Codice prodotto: CS22t-60b

Descrizione: telaio LMP AW compatibile con EVO6 (ver. 3)

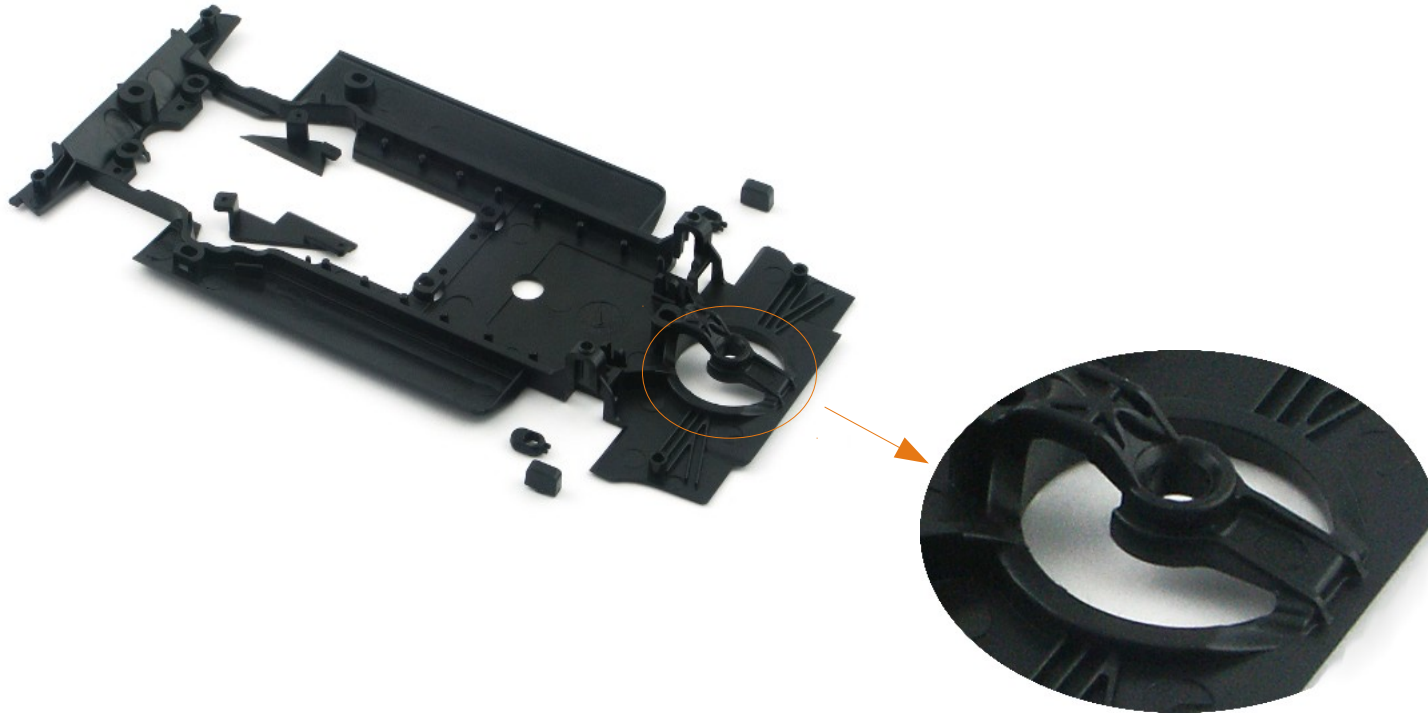
Differenze rispetto all'articolo precedente: Zona pickup migliorata (maggiore spazio per i cavi)

- Telaio di ricambio per i modelli Lola LMP.
- Sede pickup modificata per rendere più facile il collegamento dei fili:
 - Minor rischio di contatto tra fili e carrozzeria.
 - I fili aiutano a raddrizzare il pickup dopo le curve.
